Warszawa, dnia 20.05.2020 r.

## Pytania i odpowiedzi

Dotyczy: postępowania o udzielenie zamówienia publicznego na zadanie pod nazwą: „**Budowa Wielofunkcyjnej Sali Prób i Sali Prób Baletu na tarasach wewnętrznych gmachu Teatru Wielkiego – Opery Narodowej łącznie z pomieszczeniami, instalacjami i rządzeniami powiązаныmi funkcjonalnie**” prowadzonego w trybie przetargu nieograniczonego sprawa nr **ZP.260.5.2020**.

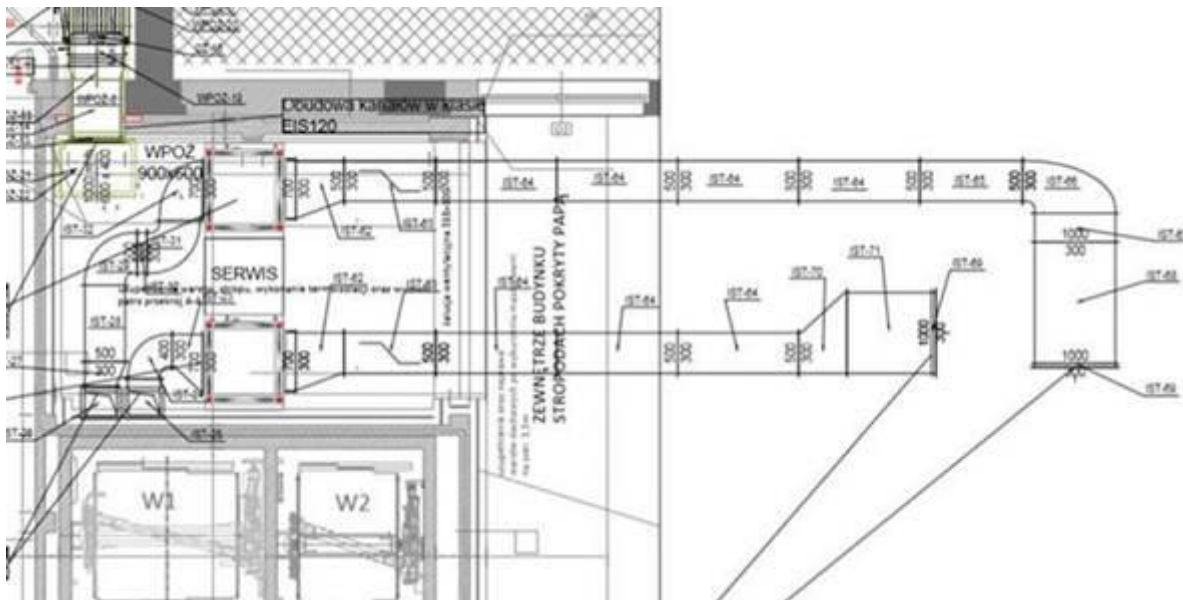
Prosimy o wyjaśnienie czy kanały wentylacyjne zaznaczone jako IST na rysunku WM-2 Wentylacja mechaniczna poziom +21,12 przeznaczone są do demontażu i ponownego montażu?

Tak.
